N°17 ÉTUDIER C'EST BIEN, TRAVAILLER C'EST MIEUX
 4^{ÈME} RANG / 3^{ÈME} PRIX

CHESEAUXREY ASSOCIÉS SA, SION

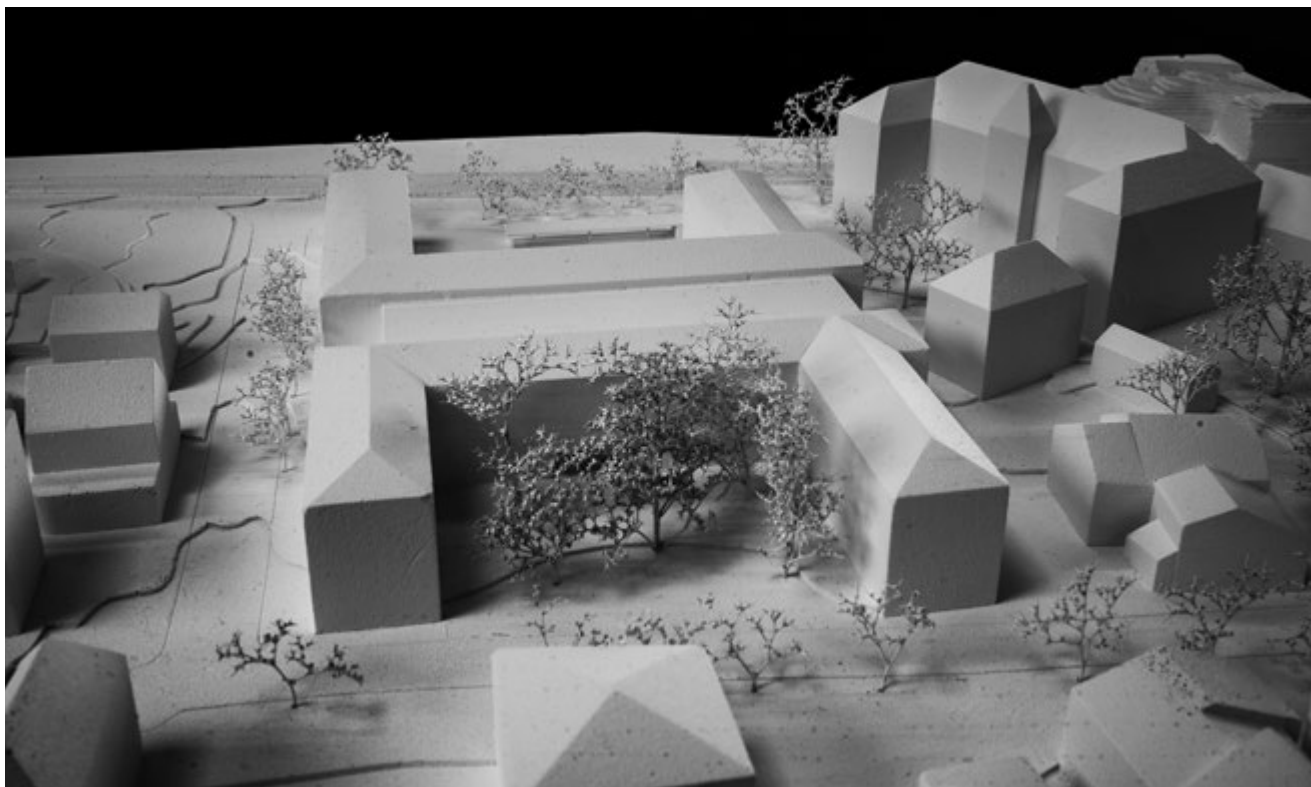
Une extension majeure prend place au centre des quatre ailes existantes du collège. Cette nouvelle trame structurelle vient se poser dans le prolongement des axes porteurs existants du sous-sol. Le nouveau gabarit permet de connecter l'ensemble des différents corps du collège existant.

Par cette attitude de construire massivement le centre, il s'en dégage naturellement deux cours distinctes d'orientations différentes : une première plus urbaine en rapport à l'Avenue D'Agaune et la deuxième côté Ouest caractérisée par un jardin arboré de type contemplatif. L'espace extérieur devant l'internat apparaît comme une troisième cour indépendante, appropriable par les étudiants. L'auteur du projet confirme la volonté d'obtenir trois cours aux usages et ambiances différenciées. La position du couvert à deux roues vient pénaliser trop fortement le lien attendu entre le collège et l'internat.

Le projet propose un traitement architectural de qualité au niveau de la typologie des différents plans de l'extension. La proposition d'espace central ouvert jusqu'au toit profitant d'une amenée de lumière naturelle et prenant en compte les différents niveaux existants des étages tout en donnant une identité forte à la nouvelle intervention est appréciée par le jury. Malgré la cohérence de l'aménagement et du concept du rez-de-chaussée avec le parti architectural choisi, l'espace fédérateur reste peu perméable avec les espaces extérieurs. Si la nouvelle entrée du Théâtre du Martolet trouve judicieusement place en rapport à la ville, elle manque de visibilité depuis la rue et de générosité dans ses distributions. Le traitement architectural des toitures du nouveau noyau en continuité de l'existant questionne en rapport à la proposition des façades transparentes projetées.

Le bâtiment historique de l'internat accueille les salles spéciales. La mise en place du programme se fait avec sensibilité et respect de l'architecture existante. Toutefois, la proximité et l'importance donnée à la nouvelle distribution verticale proposée entre en concurrence avec la cage d'escalier centrale existante.

Le projet propose une intervention structurelle simple et limitée dans les bâtiments existants, en les renforçant au sujet de sa résistance parasismique. La nouvelle extension est conçue de manière efficace et la disposition des porteurs permet le report des charges sur les murs verticaux de la salle enterrée du théâtre. Ce choix est adapté et évite des renforcements.

Si les qualités intrinsèques intérieures du projet sont sans équivoque, le jury regrette que l'auteur du projet ne tisse pas assez de lien entre les différents bâtiments, notamment par le traitement des entrées du collège et des aménagements extérieurs.
